Vysvětlení zadávací dokumentace 10

Zadavatel:	Pardubický kraj
sídlo:	Komenského náměstí 125, 532 11 Pardubice
zastoupený:	JUDr. Martinem Netolickým, Ph.D., hejtnanem
IČO/ DIČ:	70892822/ CZ70892822
profil:	https://zakazky.pardubickykraj.cz
Zástupce pověřený organizací zadávacího řízení:	Mgr. Ing. Robert Hebký, advokátní kancelář advokat@hebky.cz
IČO:	64010082
sídlo:	Václava Řezáče 315, PSČ 434 01 Most
Název veřejné zakázky:	NPK, a.s., Svitavská nemocnice, modernizace lůžkového fondu
Druh zakázky / řízení:	stavební práce / nadlimitní zakázka / otevřené nadlimitní
Zahájení řízení:	dne 16.10.2025

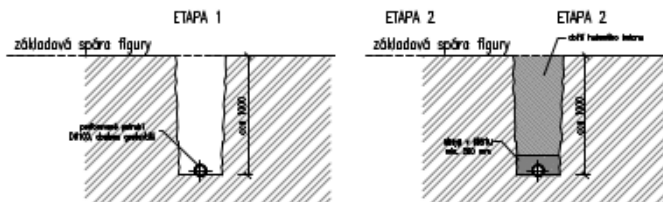
5. Na výkrese výkopů stavební jámy objektu C i D je uveden detail provedení výkopu záhy, provedení lože a obsypu potrubí ZTI v zemi pod podlahovou deskou vč. „zásypu“ rýhy pod základovou spárou „hubeným betonem“. Pro zemní práce chybí v zadávacím výkazu výměr (VV) položky - viz. předchozí dotazy. Může zadavatel doplnit VV C 010.1 Objekt C - ASR - Nové konstrukce a VV D 010.1 Objekt D - ASR - Nové konstrukce o položky zemních prací pro potrubí ZTI v zemi pod budovou vč. lože, obsypu a zásypu rýhy pod základovou spárou v provedení dle zadávací projektové dokumentace?

Odpověď: Viz odpověď na dotazy č. 3 a č. 4
